Modulo per la presentazione delle osservazioni per i piani/programmi/progetti sottoposti a procedimenti di valutazione ambientale di competenza statale

ID: Codice procedura13034

“Progetto di un nuovo parco eolico, denominato "Energia Sorano", costituito da n.8 aerogeneratori, ciascuno di potenza nominale pari a 6,2 MW, per una potenza complessiva di 43,4 MW da realizzarsi nel comune di Sorano (GR) e relative opere di connessione”

ALLEGATO 3 - ELABORAZIONE DEL PAESAGGIO URBANISTICO E DEL TERRITORIO

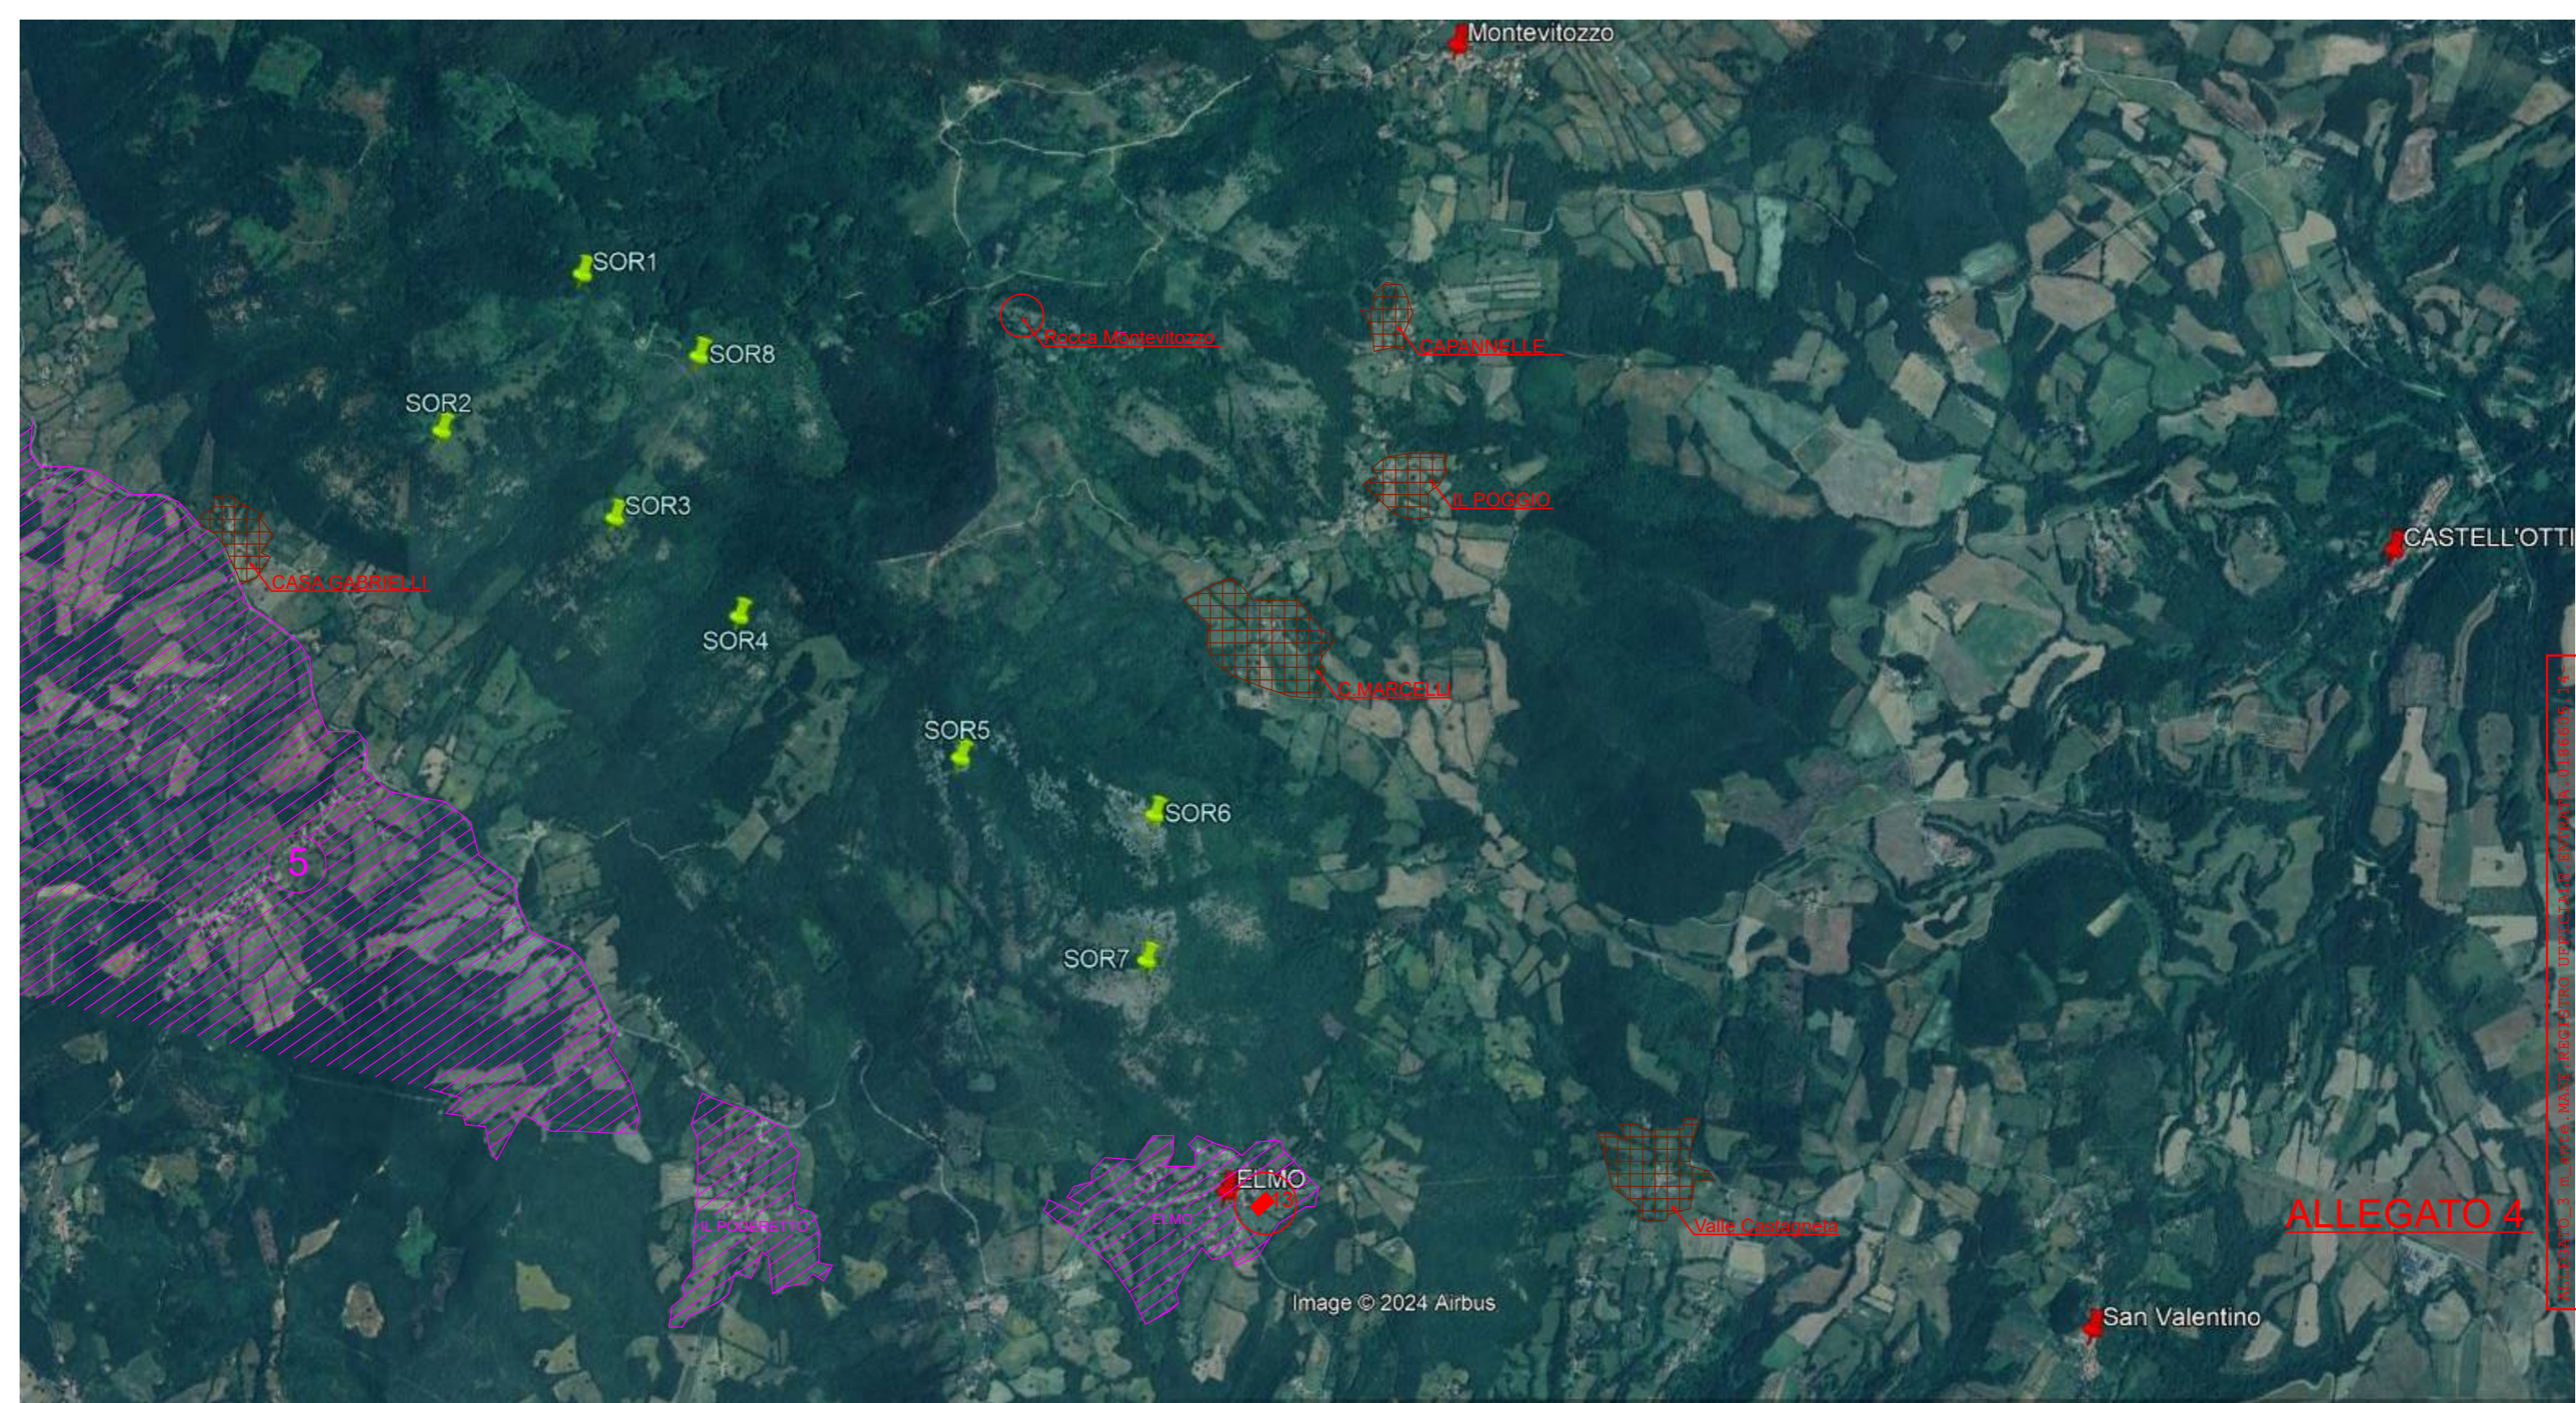
Eolico SORANO	Ambiti Territoriali con Specifiche limitazioni (Distanze in mt.)		
	⑤	IL PODERETTO	ELMO
SOR.1 📍	1.600	2.950	////
SOR.2 📍	800	2.600	////
SOR.3 📍	1.200	2.000	2.900
SOR.4 📍	1.300	1.800	2.400
SOR.5 📍	1.600	1.400	1.500
SOR.6 📍	2.100	1.700	1.100
SOR.7 📍	1.900	1.400	600
SOR.8 📍	1.800	2.600	////
